TECHNICAL NEWS

Bulletin Nbr: 03-01-8112

Medidas de mejora de las ventanillas de la puerta, CV**Automóviles afectados**

Todos los 900 CV M94-M98 y 9-3 (9400) CV M98-M03

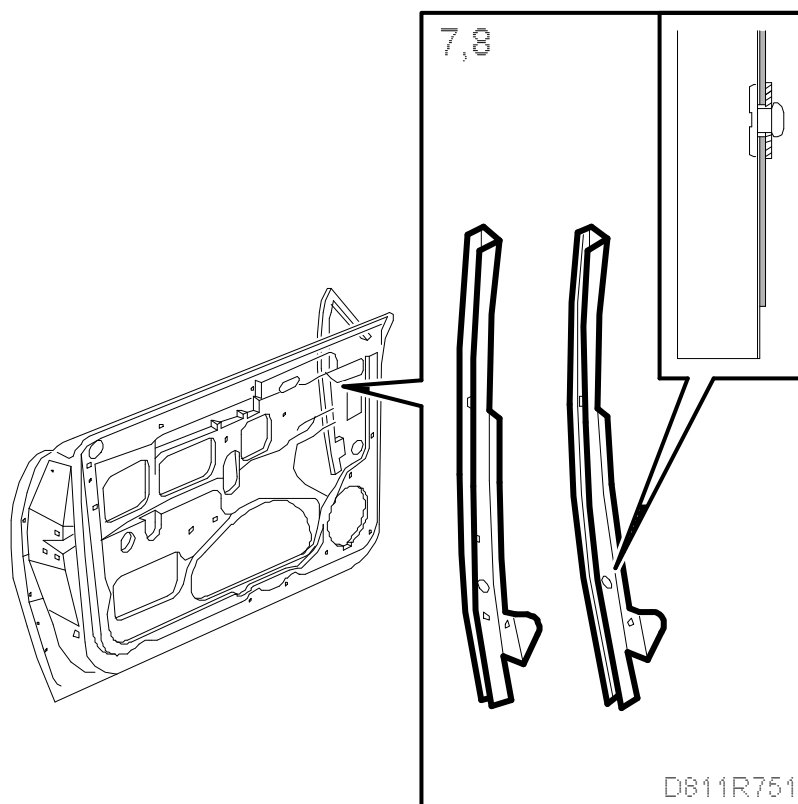
1. Desmontar el tapizado de la puerta delantera tal como se indica en WIS 8. Carrocería - Equipamiento interior - Ajuste, cambio - Tapizado de la puerta, CV.
2. Desmontar el retrovisor tal como se indica en WIS 8. Carrocería - Cristal, ventanas y espejos - Ajuste, cambio - Retrovisor CV.
3. Desmontar la ventanilla de la puerta tal como se indica en WIS 8. Carrocería - Cristal, ventanas y espejos - Ajuste, cambio - Ventanilla de puerta, CV.
4. Desmontar las juntas del carril delantero.
5. Controlar que el carril delantero no esté retorcido y que estén intactos los puntos de soldadura.

El carril delantero de la ventanilla de la puerta se ha reforzado con puntos de soldadura adicionales y más grandes desde el número de chasis 27006517. En automóviles posteriores a este número de chasis basta con controlar el carril según las instrucciones indicadas a continuación.

8. Si hay uno o más puntos de soldadura rotos, montar un remache ciego, número de artículo 82 35 178, en el agujero practicado en el carril, colocar una arandela, número de artículo 70 88 073, en la parte trasera y fijar la unión. El remache ciego debe fijar el carril en el refuerzo. En caso necesario, puede hacerse también un taladro en la parte superior del carril para montar otro remache ciego con arandela.
9. Controlar la fijación inferior del carril delantero.

D811R752

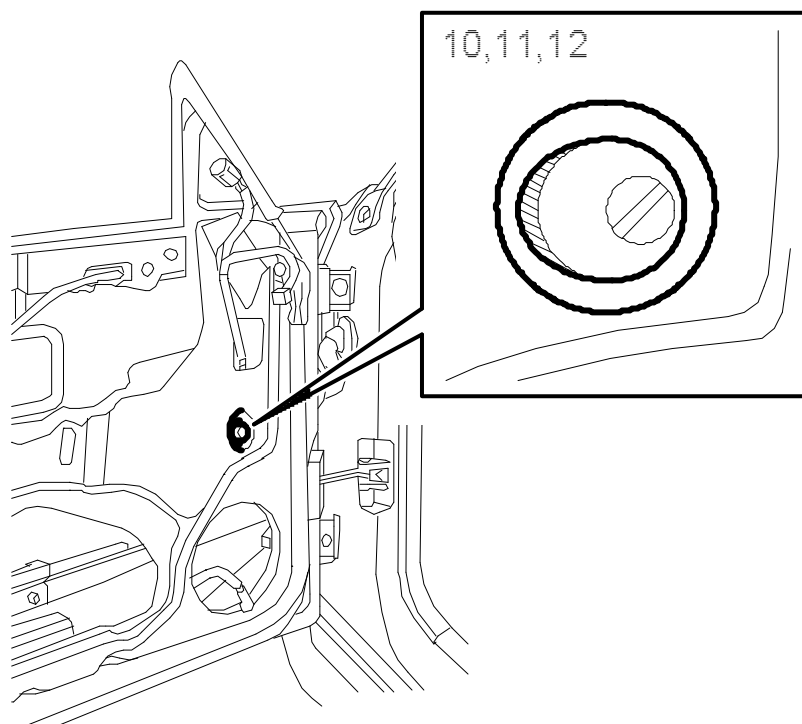
La fijación inferior del carril delantero de la ventanilla de la puerta se ha retrasado (aprox. 3 mm). Esto se ha realizado con carácter provisional puliendo el agujero de ajuste a partir del número de chasis 27003542. La solución definitiva ha sido cambiar de sitio la chapa con el agujero de ajuste desde el número de chasis 27004929. En automóviles posteriores a estos números de chasis, controlar el carril según las instrucciones del punto 14 y pasar al punto 15.
10. Desmontar totalmente la tuerca de ajuste de la fijación inferior y atornillar el tornillo de ajuste. Doblar con cuidado el carril en sentido recto hacia adelante.
- 11.

Modificar el agujero de tornillo de ajuste con una lima redonda. El objetivo es aumentar el margen de ajuste 3 mm hacia atrás.

12. Proteger la zona modificada contra la corrosión.
13. Montar el tornillo de ajuste y la tuerca de ajuste y ajustar el carril hacia atrás el máximo posible.
- 14.

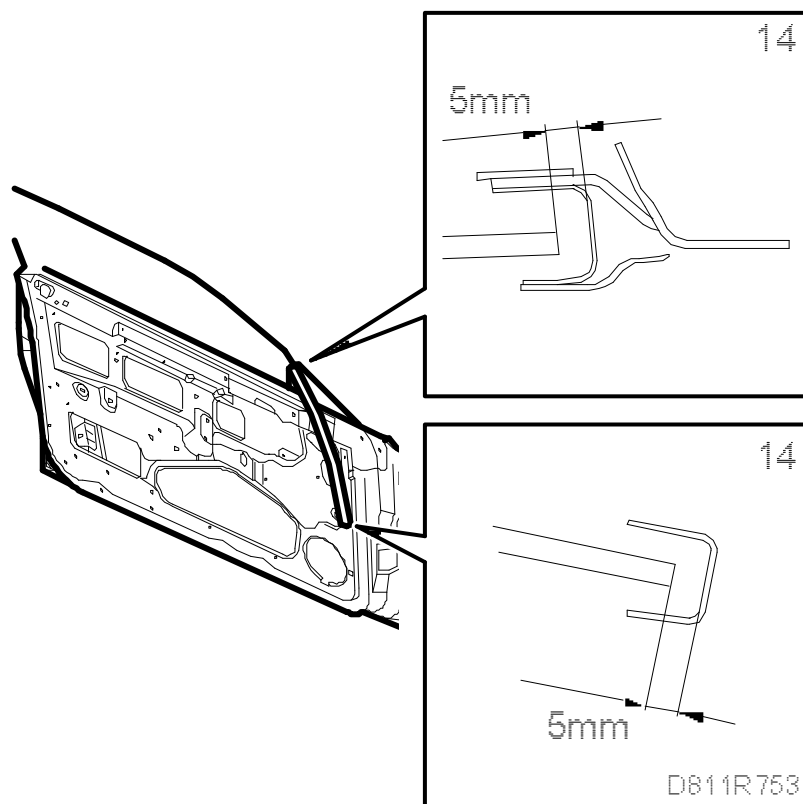
Montar la ventanilla de la puerta y controlar las tolerancias en relación con el carril. Medir la distancia desde la parte inferior del carril hasta el borde delantero de la ventanilla de la puerta cuando la ventanilla está bajada del todo. Medir a continuación la misma distancia cuando la ventanilla está subida del todo y medir en el extremo superior del carril. La distancia debe ser de 5 mm. La medición debe hacerse sin juntas.

Si la distancia medida es muy superior a 5 mm, volver al punto 9.

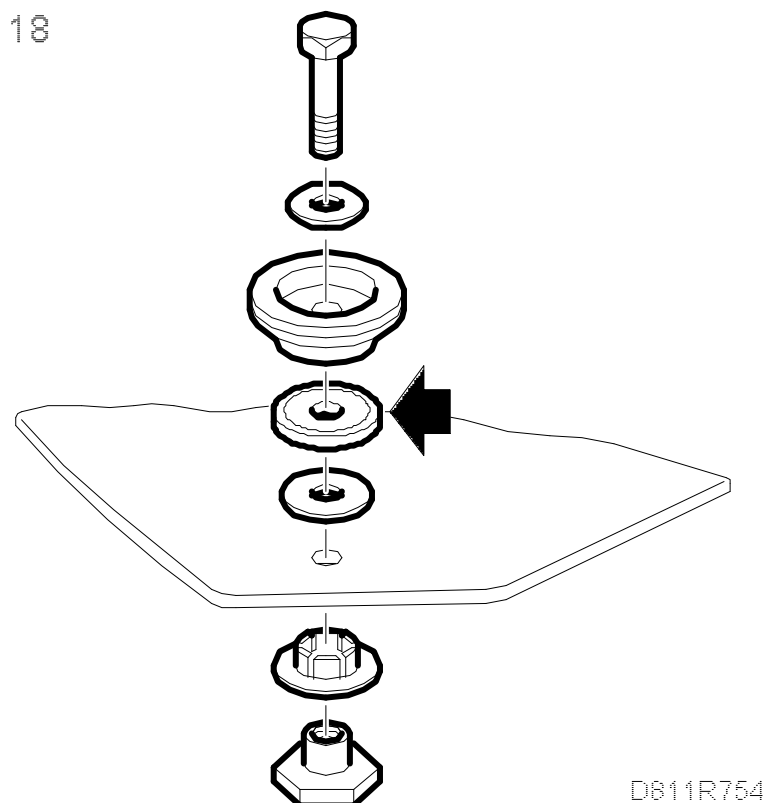
18. Si la ventanilla de la puerta se desplaza con dificultad o si ejerce demasiada presión en el perfil hermético, montar una arandela de plástico debajo del casquillo superior de la ventanilla de la puerta.

Las ventanillas de las puertas se han optimado con una arandela de plástico montada debajo del casquillo superior desde el número de chasis 27015384. La arandela de plástico no ha sido

21. Utilizar una arandela de plástico 69 36 371.

D611R755

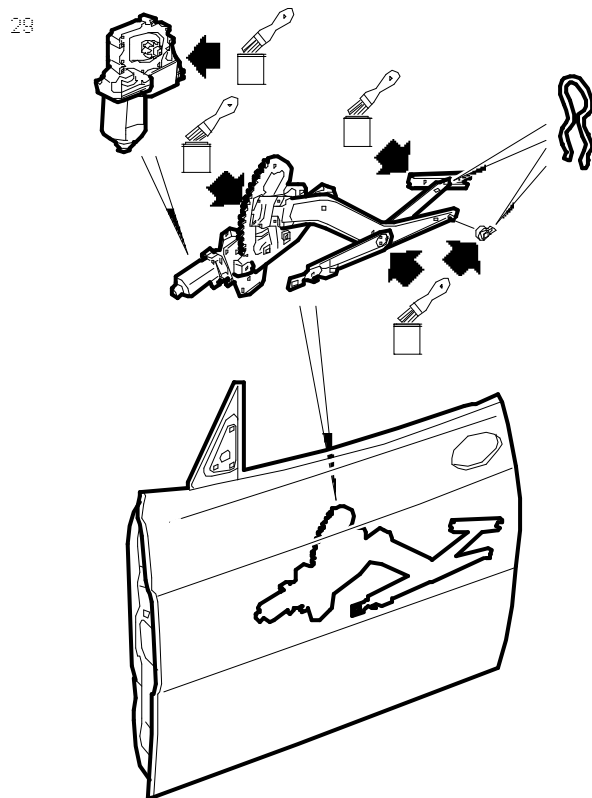
29. Controlar los clips de los casquillos de guía en los carriles horizontales. Modificar los clips en caso necesario. Los clips pueden entrar en contacto con los carriles al

subir/bajar la ventanilla de la puerta y ocasionar estridencias y/o chirridos.
Utilizar vaselina para lubricar, número de artículo 79 97 851.
